## ATTO DIRIGENZIALE

**OGGETTO:** COMUNE DI BRINDISI - Parere di compatibilità paesaggistica ai sensi dell'art. 96, comma 1, lett. d) delle NTA del PPTR per la VARIANTE ALLE NTA DEL PIANO DI RECUPERO DI "SAN PIETRO DEGLI SCHIAVONI" APPROVATO CON DEL. C.C. n° 40 DEL 04/04/2001.

ALLEGATO A

**Parere di compatibilità paesaggistica ai sensi dell'art. 96, comma 1, lett. d) delle NTA del PPTR per la VARIANTE ALLE NTA DEL PIANO DI RECUPERO DI "SAN PIETRO DEGLI SCHIAVONI" APPROVATO CON DEL. C.C. n° 40 DEL 04/04/2001**

Figura 4 – Stralcio della tavola \_PdR\_Schiavoni\_Tavola\_26-03-2025[1].pdf

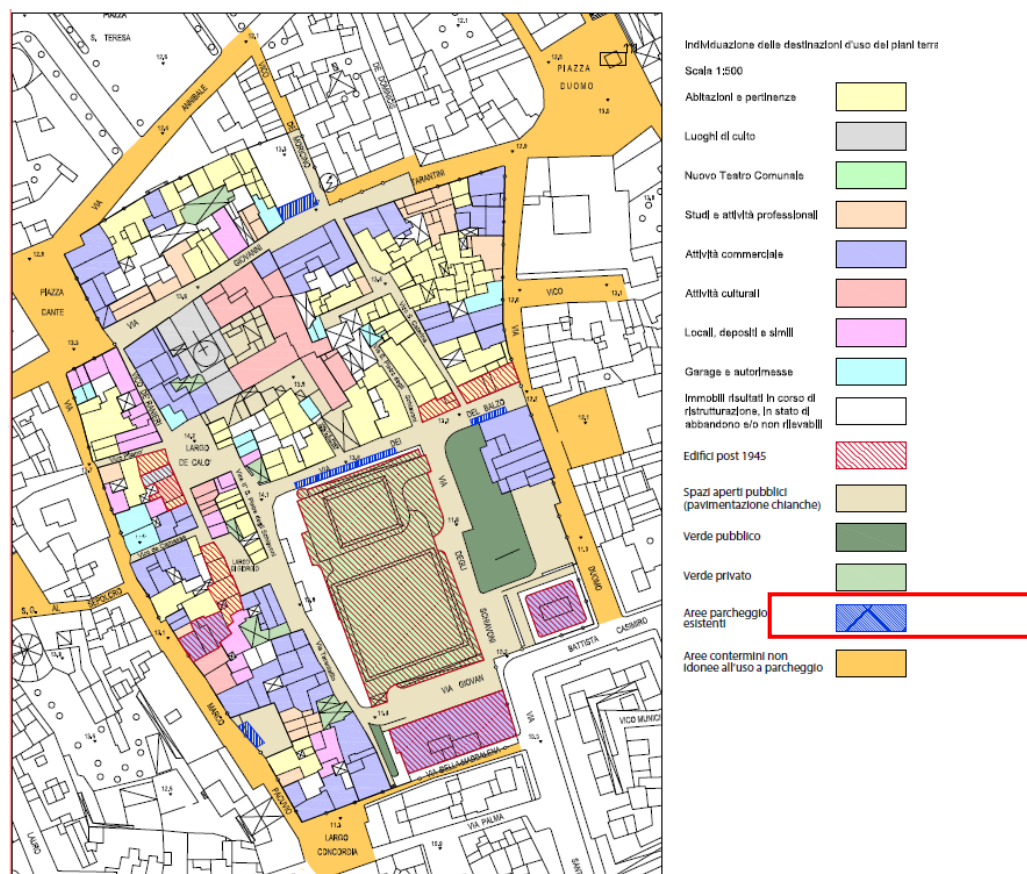
Tuttavia come già rilevato con nota prot- n. 12216 del 17.12.2020 il Comune ha individuato nell'area oggetto di PdiR le "aree a parcheggio esistenti" ciò in contrasto con l'art.28 delle NTA del PdiR che così recita: "Non sono previsti spazi ed aree per parcheggi

pubblici e per la sosta di autoveicoli. Le strade, gli slarghi e le piazze ed ogni spazio urbano entro la zona compresa nel P. di R. sono riservati ad uso pedonale e, semmai, a manifestazioni di vario genere da svolgersi all'aperto", atteso che in taluni casi dette aree a parcheggio poste a ridosso di alcune slarghi e piazze (cfr Piazza della Zecca figg.6-7 o Slargo via Marco Pacuvio fig.9) non risultano migliorare la qualità del paesaggio urbano, la valorizzazione dei suddetti spazi aperti, nonché ad assicurare una corretta fruizione e accessibilità pedonale.

Figura 5 – Stralcio della tavola \_Tavola\_30-09-2025[1] 1.pd – p- prot. n. 20669 del 5.2.2026

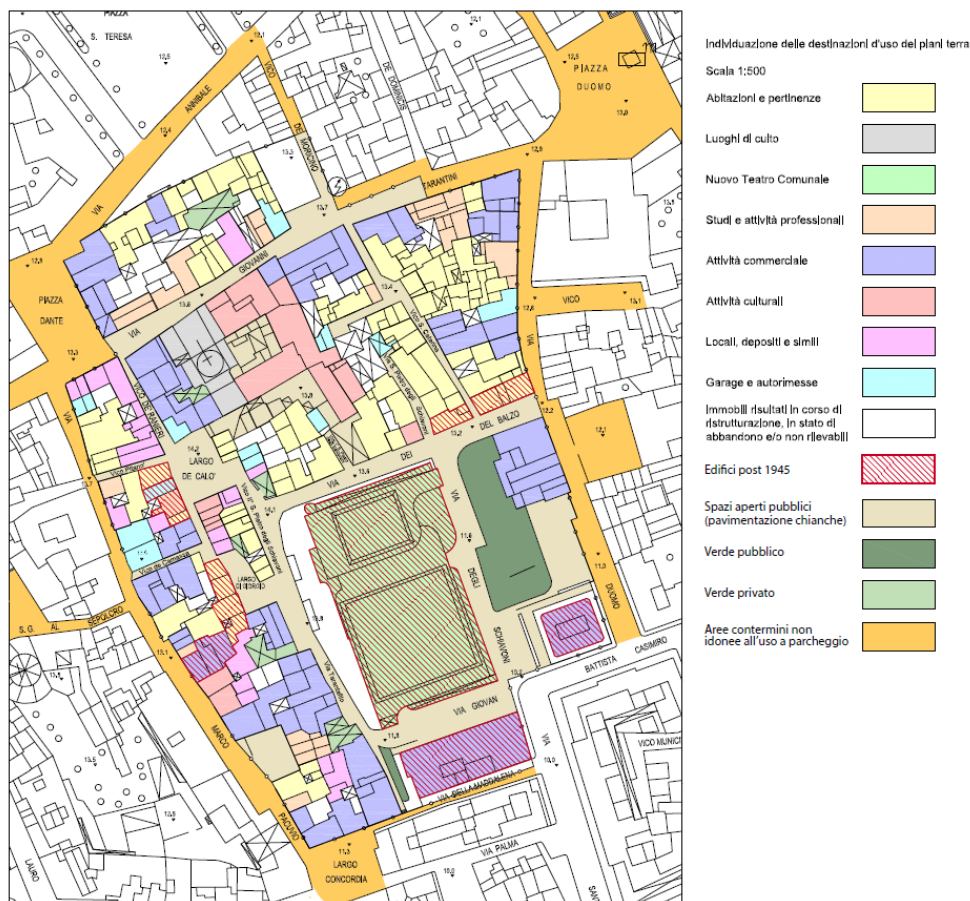
In relazione a quanto dichiarato dal Comune tuttavia si rileva che le cosiddette “*aree a parcheggio esistenti*”, per le quali il Comune nell’elaborato (fg. 5) ha provveduto a non cartografate, risultano, come da immagini qui allegate, individuate dal sistema di segnaletica verticale e orizzontale ciò in contrasto con l’art. 28 del PdiR.

Pertanto con successiva nota prot. n. 20669 del 5.2.2026, acquisita al prot. col n. 63591 del 5.2.2026, il Comune ha rappresentato che: "(...) si è provveduto ad aggiornare l'elaborato grafico, eliminando le aree a parcheggio (cfr Piazza della Zecca /Slargo via Marco Pacuvio) a ridosso degli slarghi e piazze, anche nel rispetto di quanto recitato dall'art.28 delle vigenti NTA del PdR che appunto dispone che "Non sono previsti spazi ed aree per parcheggi pubblici..." (cfr fig.5).

Fermo restando il rispetto all'art. 28 delle NTA del PdiR, per cui i parcheggi esistenti devono essere eliminati, si ritiene di **POTER RILASCIARE** il Parere di Compatibilità Paesaggistica ex art. 96.1.d delle NTA del PPTR per la Variante alle NTA del Piano di Recupero di “*San Pietro degli Schiavoni*” come emendata dal Comune a seguito del parere n. 8185-P del 19.5.2023 della competente Soprintendenza Archeologia Belle Arti e Paesaggio per le province di Brindisi e Lecce della del PPTR.
